ADDENDA B

PROJET D'USINE DE FABRICATION D'ENGRAIS

Étude d'impact sur l'environnement déposée au ministre du Développement Durable, de l'Environnement, de la Faune et des Parcs

Entreprise IFFCO Canada Ltée, Bécancour

Figure 3.6 Rev02

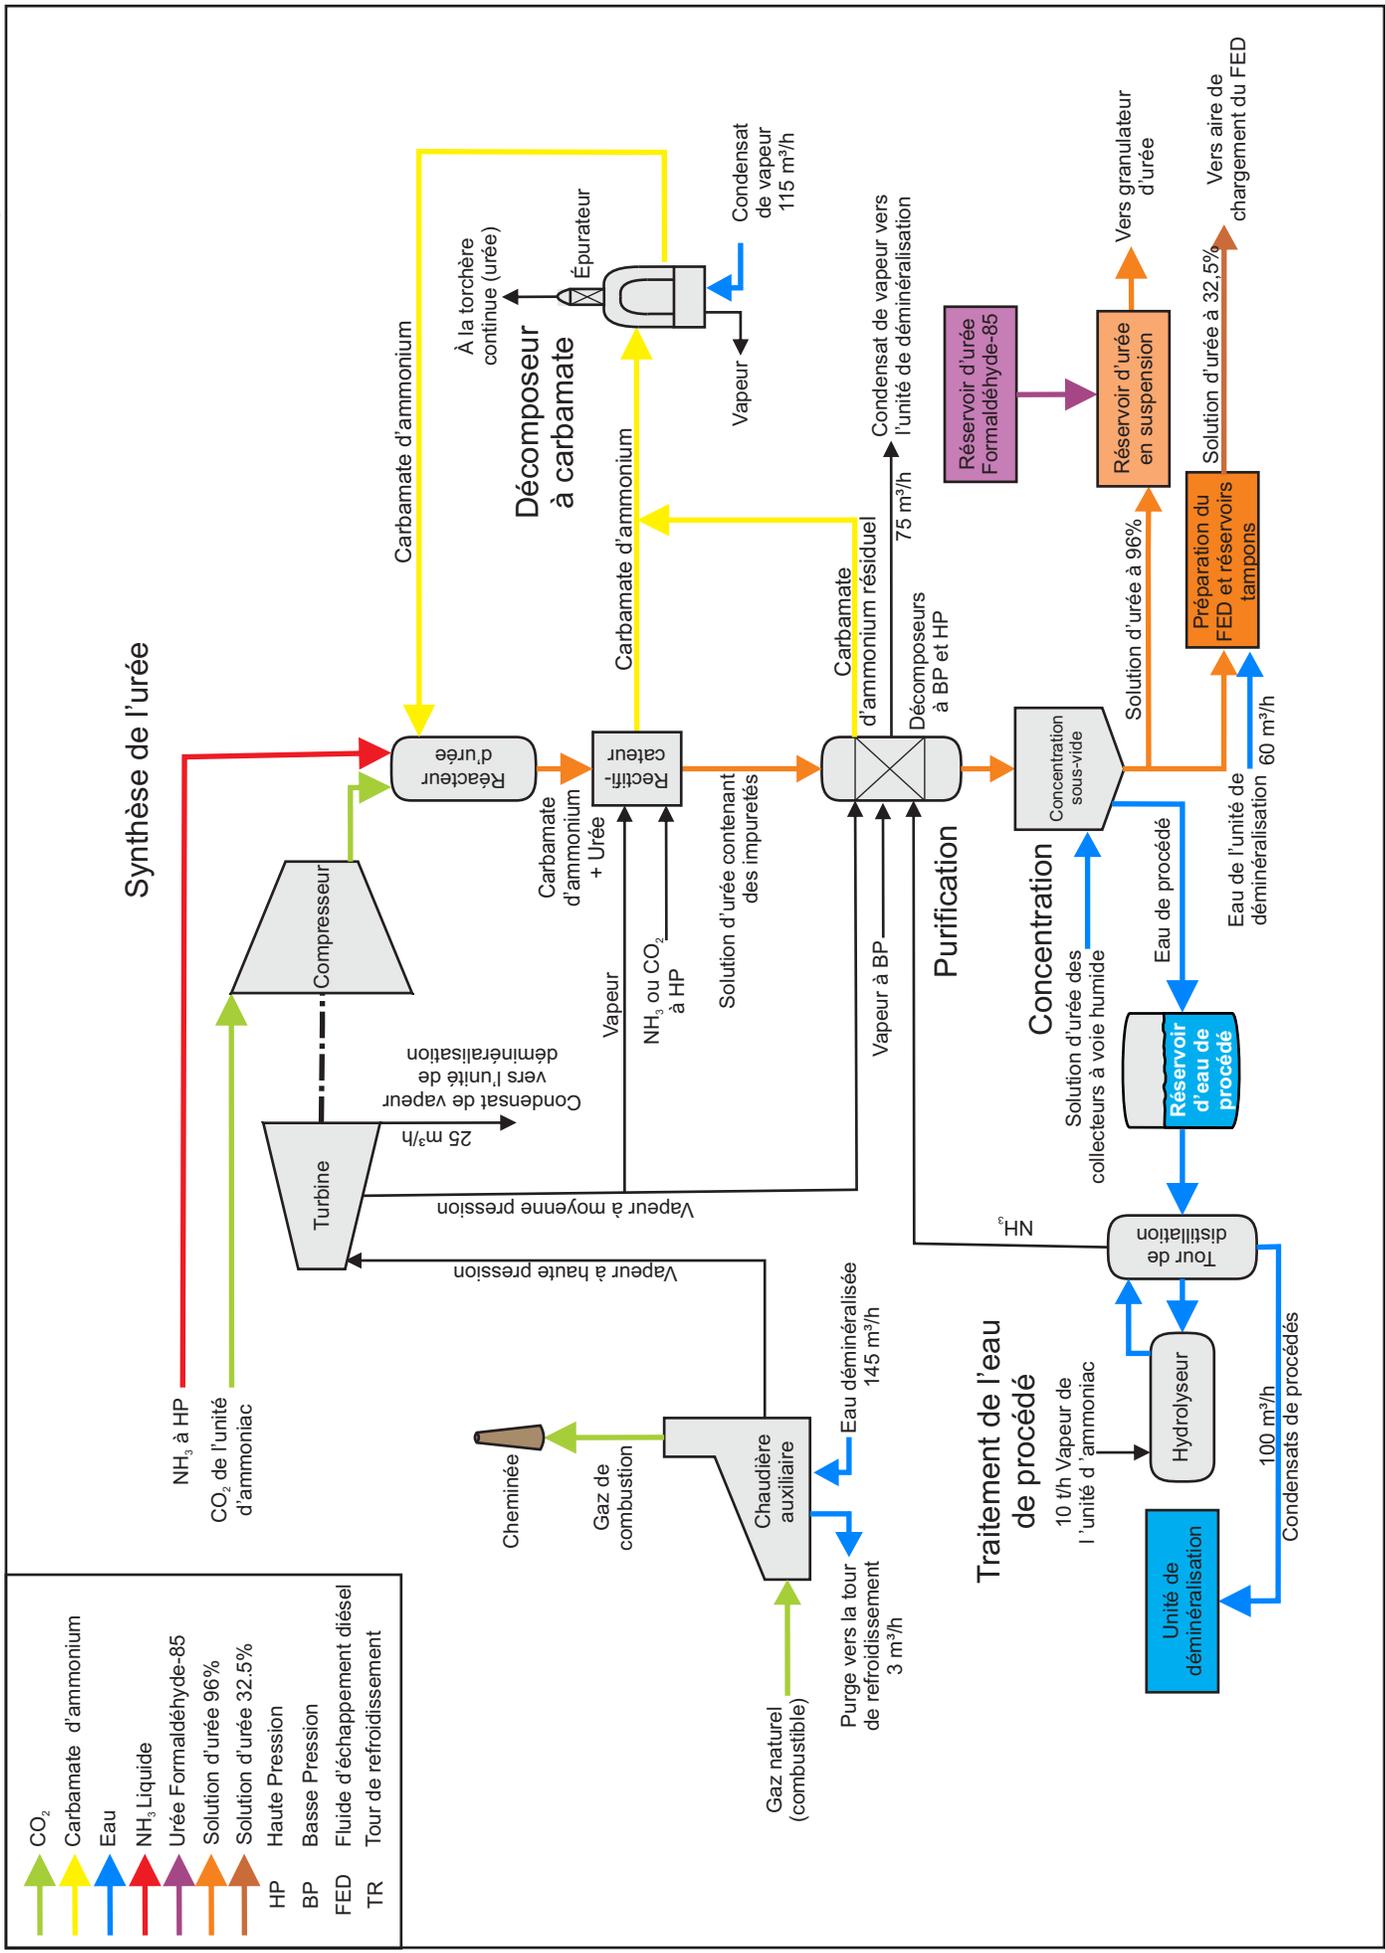
Commentaire - Correction de la figure 3.6 (QC-7)

Réponse Commentaire : Correction de la figure 3.6 QC-7

Le schéma de la figure 3.6 est exact, le système de distillation-hydrolyse est illustré pour enlever l'ammoniac contenu dans l'effluent de la concentration sous vide. Par contre, la purge provenant de la tour de distillation de l'unité de traitement des eaux usées a été ajoutée.

Figure 3.7 Rev02

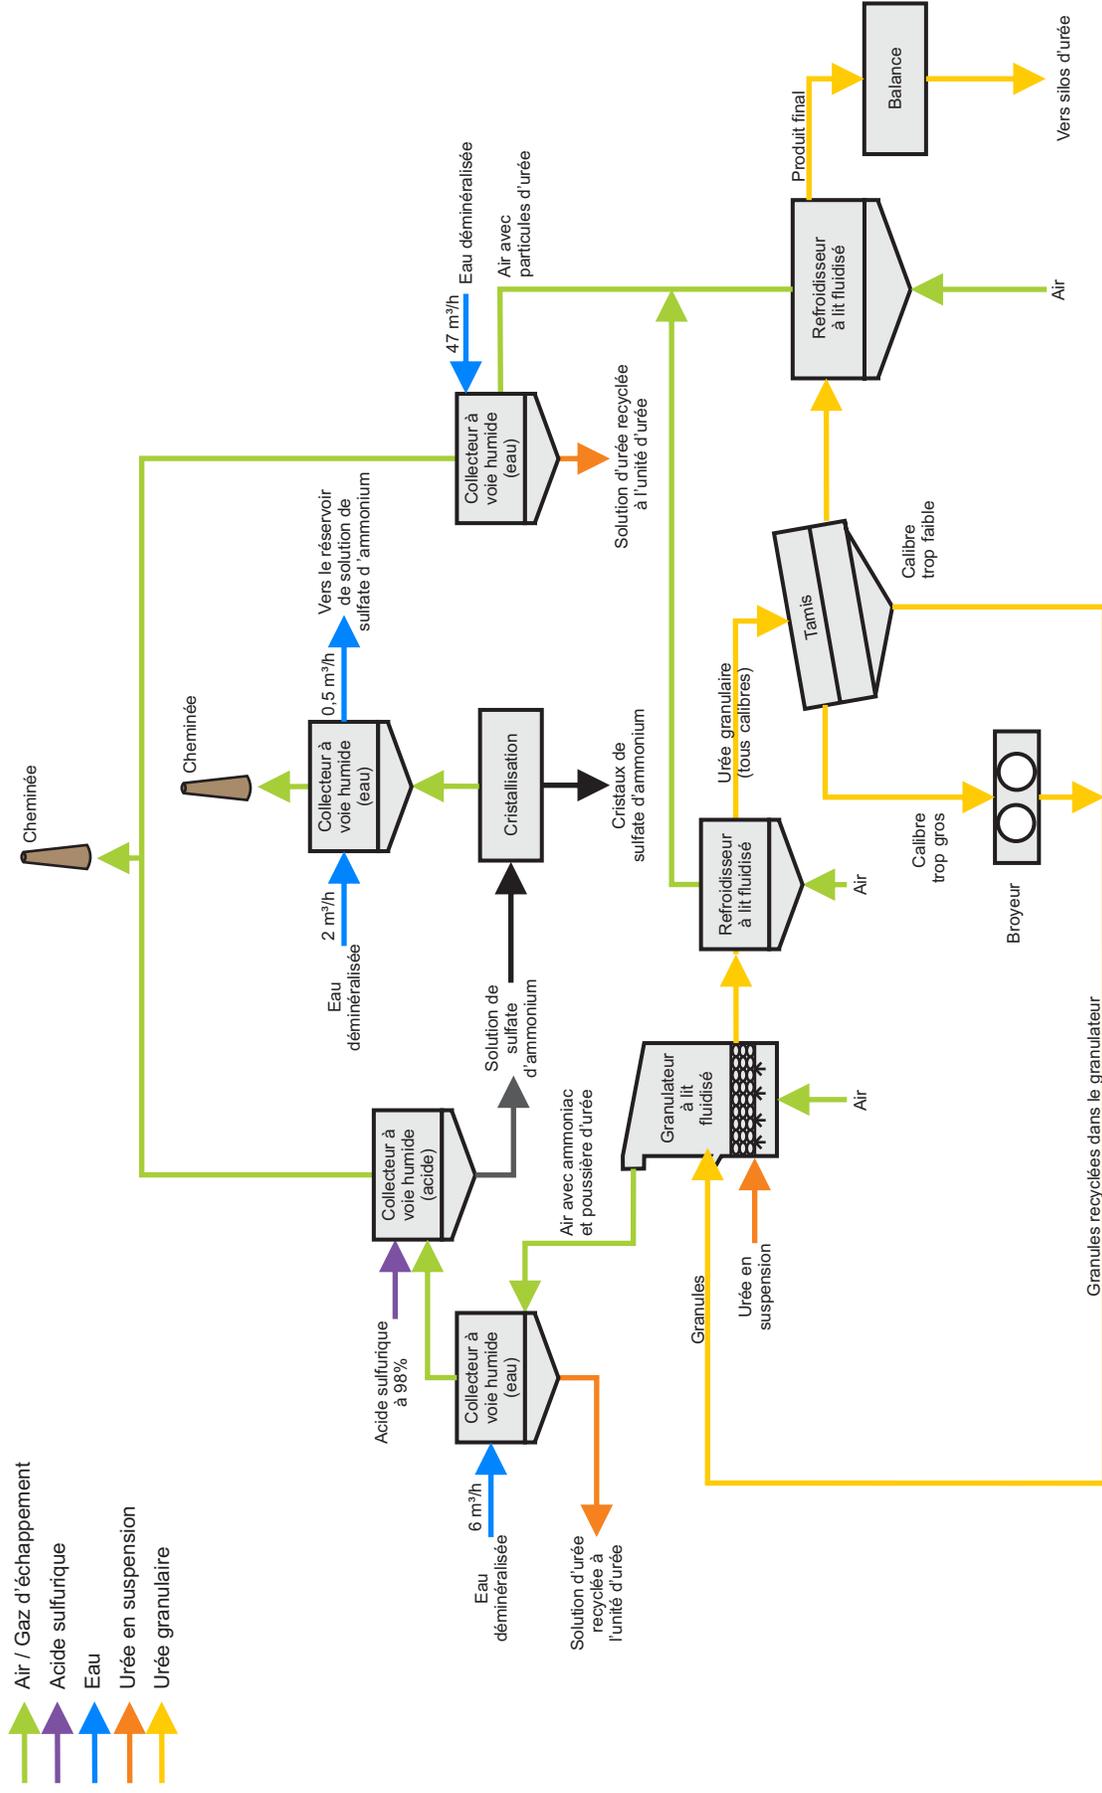
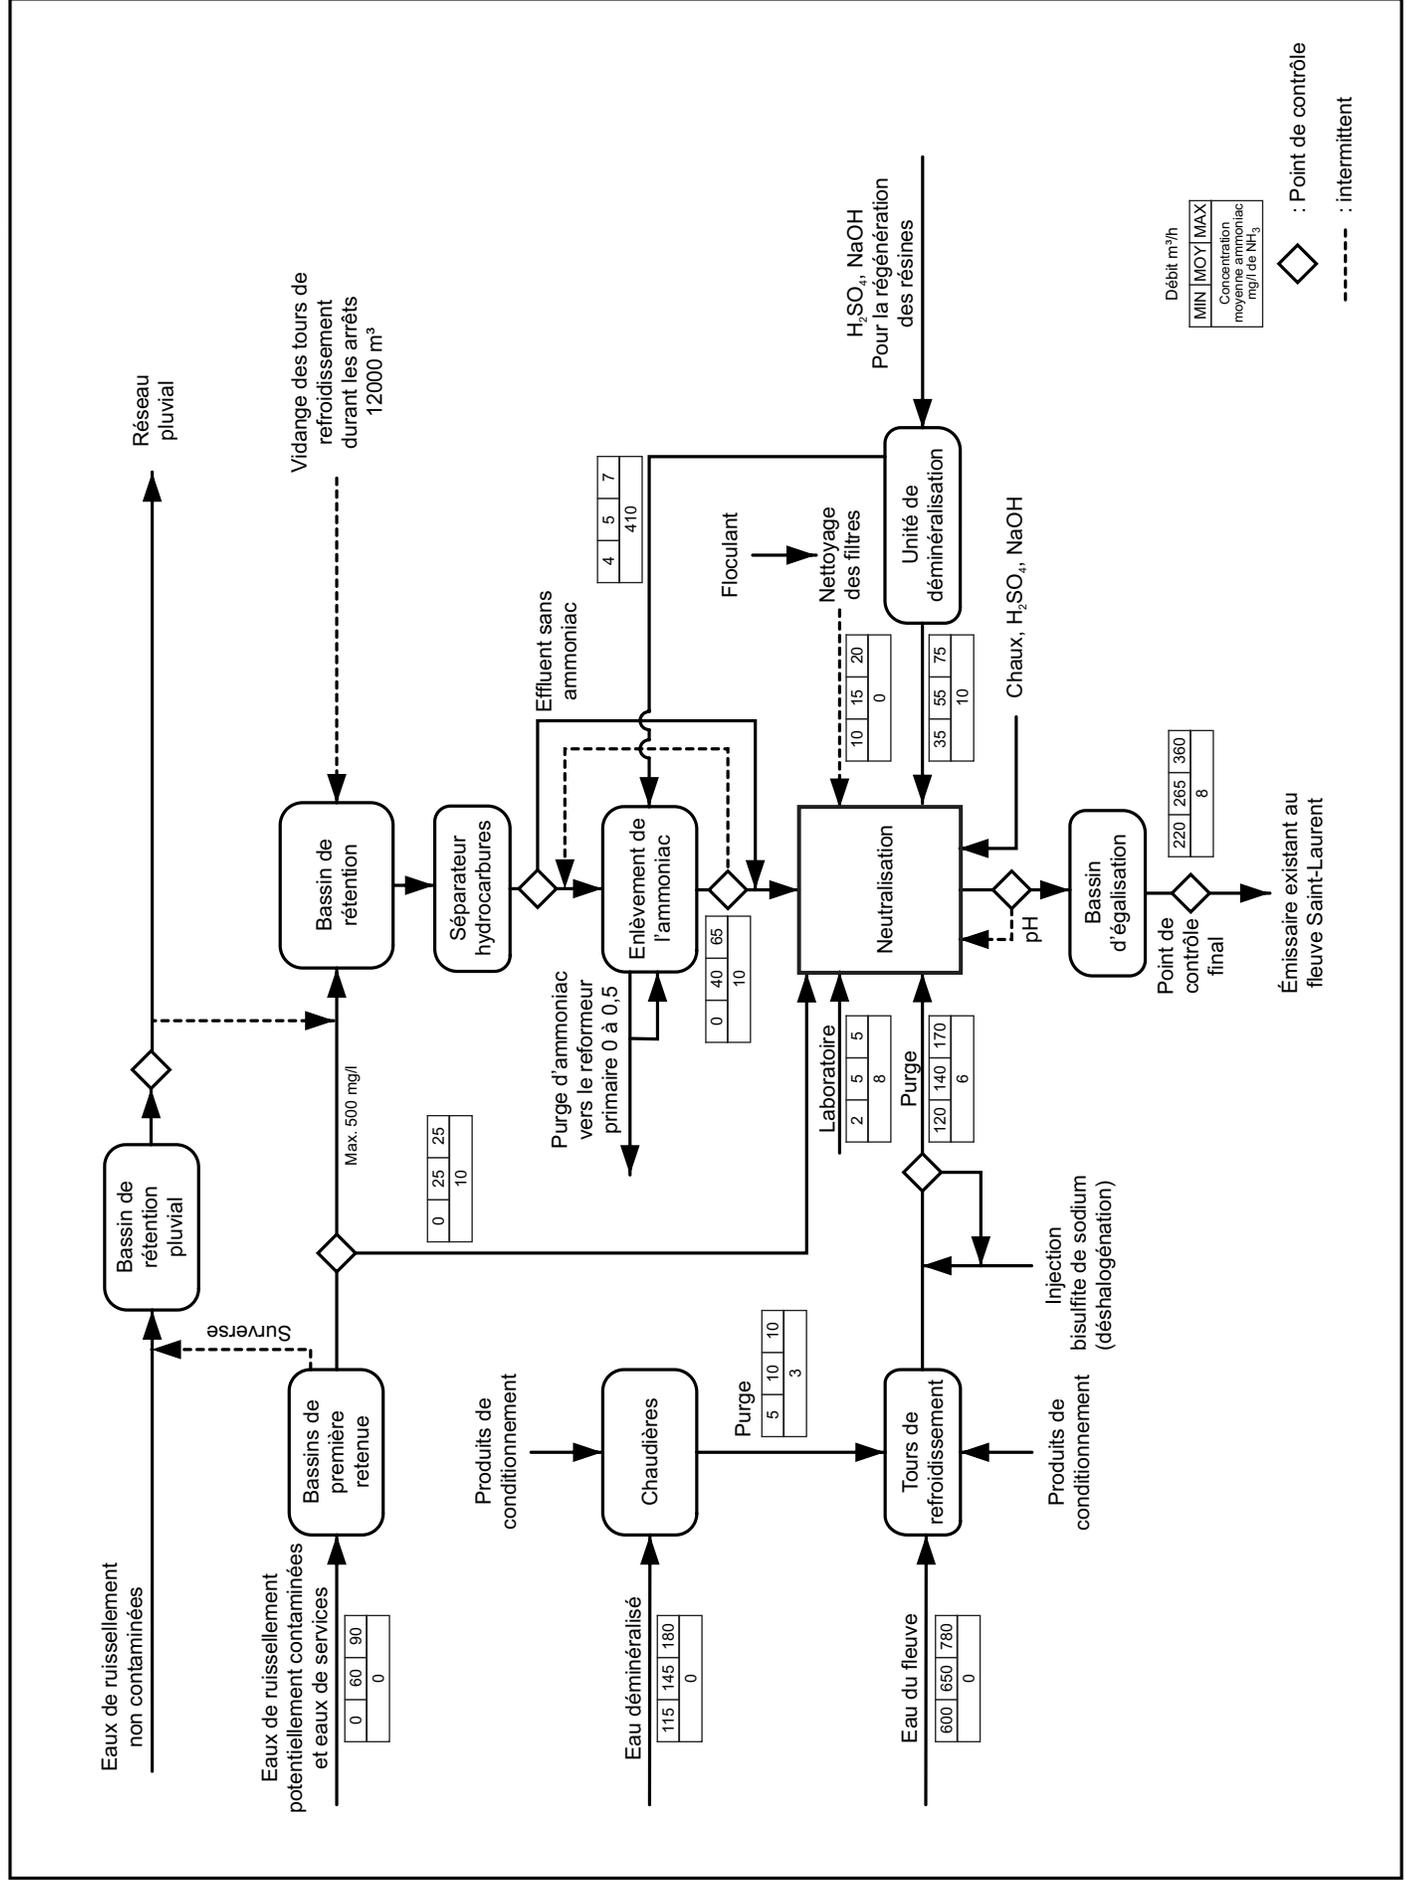
Quel est le volume d'eau rejeté ainsi que le point de rejet de cette eau? Cette eau ira-t-elle au système de traitement des eaux? La figure 3.7 Rev01 devra être corrigée, car elle ne montre pas de sortie d'eau à ce collecteur à voie humide.

Réponse QC-185 : Séchage du sulfate d'ammonium (QC-9)

Le volume d'eau maximal généré par l'épurateur à voie humide est de 0,5 m³/h et sera retourné vers le réservoir de solution de sulfate d'ammonium. La figure 3.7 a été revue.
